РЕПУБЛИКА СРБИЈА
АУТОНОМНА ПОКРАЈИНА ВОЈВОДИНА
ГРАД НОВИ САД
ГРАДСКО ВЕЋЕ
Број: 35-188/2021-II
Дана: 11. јуна 2021. године
НОВИ САД

ПРЕДМЕТ: Мишљење на текст припремљен за нацрт плана генералне регулације
моста у продужетку Булевара Европе у Новом Саду

**ПЛАН ГЕНЕРАЛНЕ РЕГУЛАЦИЈЕ
МОСТА У ПРОДУЖЕТКУ БУЛЕВАРА ЕВРОПЕ
У НОВОМ САДУ**

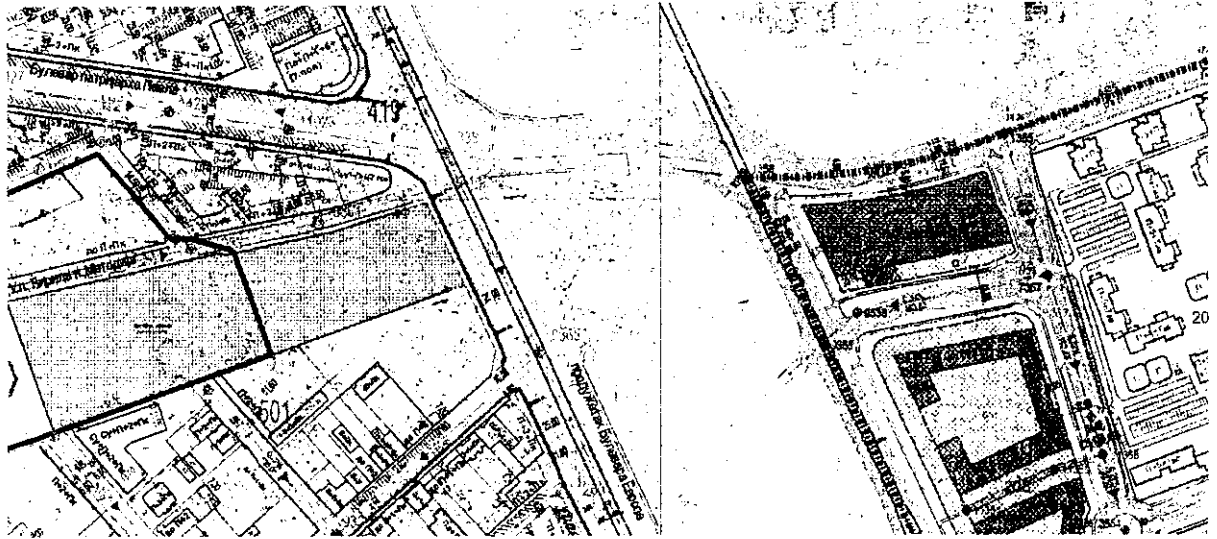
Приликом доношења одлуке о изради плана оцењено је да не постоји могућност значајнијег утицаја плана на животну средину и да се не приступи изради стратешке процене утицаја плана на животну средину.

Приликом сагледавања простора закључено је да би се утицај моста свеобухватно могао сагледати кроз стратешку процену утицаја која ће обухватити и мост и део града који га окружује, а то је план генералне регулације приобаља на левој обали Дунава у Новом Саду. Из тог разлога је за потребе израде плана генералне регулације приобаља на левој обали Дунава у Новом Саду утврђена обавеза израде стратешке процене утицаја плана на животну средину. Планирани булевар, као и мост у продужетку планираног булевара, као саобраћајни објекат, егзистирају како у важећој планској документацији, тако и планској документацији која није више на снази и не представљају нови саобраћајни објекат.

С обзиром на све напред наведено, као и да је рађена Анализа утицаја на животну средину за Генерални пројекат са претходном студијом оправданости новог моста преко Дунава – Булевар Европе у Новом Саду – V деоница, која је много детаљнија и егзактнија у односу на Стратешку процену утицаја, као и да ће се радити процена утицаја за потребе израде идејног пројекта односно изградње објекта, а у складу са Законом о процени утицаја ("Службени гласник РС", бр. 135/04 и 36/09) и Уредбом о утврђивању листе пројеката за које је обавезна процена утицаја на животну средину и листе пројеката за које се може захтевати процена утицаја на животну средину ("Службени гласник РС", број 114/08), оцењено је да се не приступа изради стратешке процене утицаја плана на животну средину.

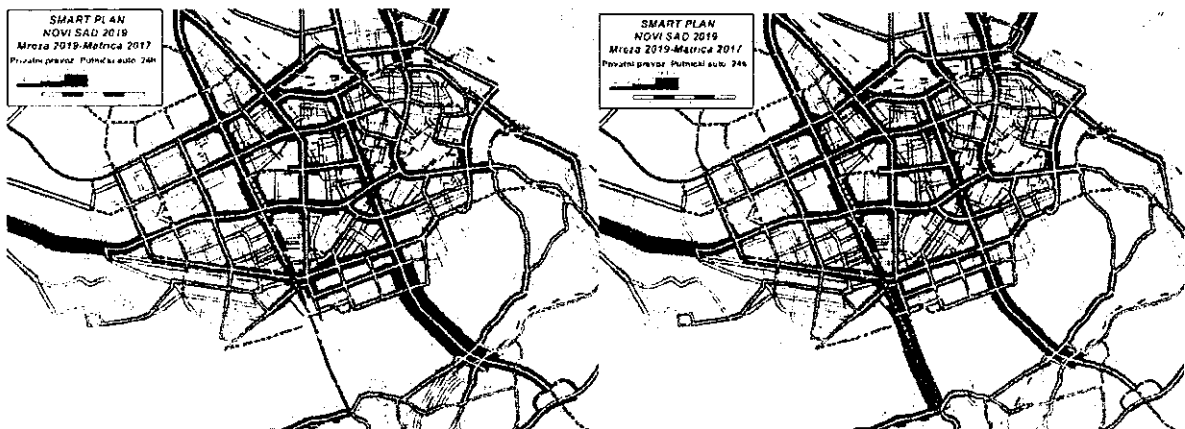
9.4) План не обрађује утицај моста на планирана насеља Лиман 5 и део Телера. У усвојеном ППР-у Лимана са универзитетским центром нити у ПДР Телера није постојао приказ моста па су грађани доведени у заблуду.

Границе предметног плана су јасно дефинисане и оне не обухватају објекте који су планирани у суседним плановима. Граница предметног плана најчешће прати планиране регулационе линије из суседних планова па се оне и у овом плану задржавају. Суседни планови су ПДР Телера у Новом Саду („Службени лист Града Новог Сада“, број 40/17) и ППР Лимана са универзитетским центром у Новом Саду („Службени лист Града Новог Сада“, број 23/19) и у њима је приказан планиран продужетак Булевар Европе као и приказ надвожњака па грађани нису могли бити доведени у заблуду што се и може видети на сликама испод.

Примедба у овом делу није основана.

Тачно је да ће се након изградње планираног продужетка Булеvara Европе и моста повећати ниво саобраћаја у овом делу града што је и очекивано с обзиром да у овом тренутку саобраћаја скоро да и нема. Међутим, гледајући Град као целину што је и основни задатак нас урбаниста, то повећање уствари представља смањење саобраћаја у осталим деловима града а самим тим и његову равномернију расподелу што се и може видети у сликама испод.

Примедба у овом делу није основана.
